2024年9月2日

株式会社 レイマック
営業部
TEL : 077-585-6771
FAX : 077-585-6773

ブライバックライン照明Ⅲ IDBC-RE-H シリーズ
高均一バー照明 IDBA-HMS シリーズ 拡散板変更のご案内

<拡散板比較> : IDBC-RE□W-H (白色)

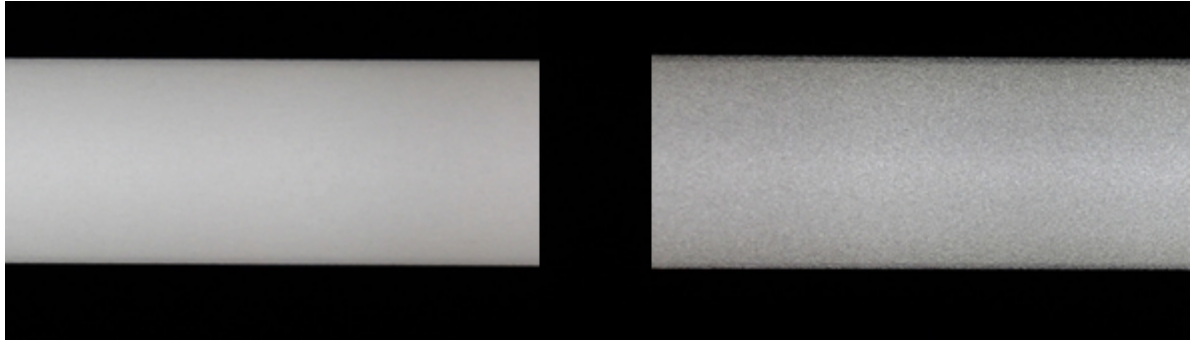
現行の拡散板材料の生産終了に伴い、拡散板材料を変更します。

現行品 → 後継品
	W(白色)
LWD=100mm	122%

その他、外観寸法、取付方法、消費電力、価格に変更はございません。

< 拡散板比較 > : IDBA-HMS(白色)

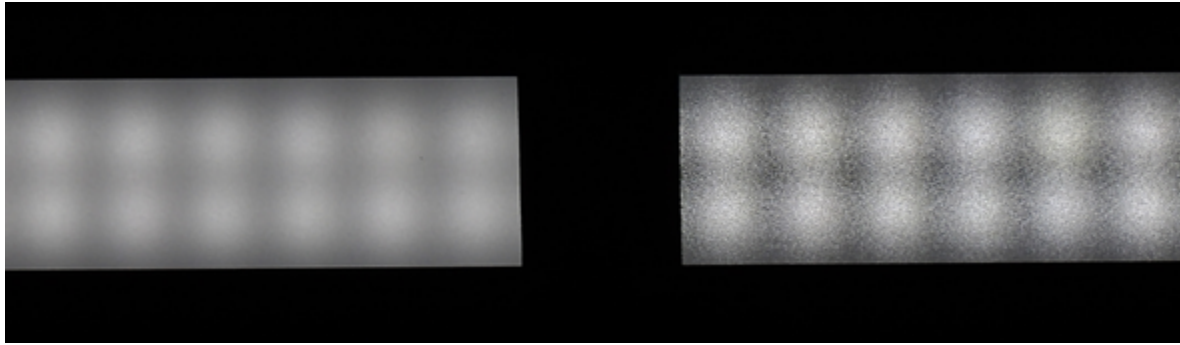
現行品 → 後継品			
	W(白色)	R(赤色)	B(青色)	IR-850(赤外)
LWD=100mm	111%	113%	107%	108%

その他、外観寸法、取付方法、消費電力、価格に変更はございません。
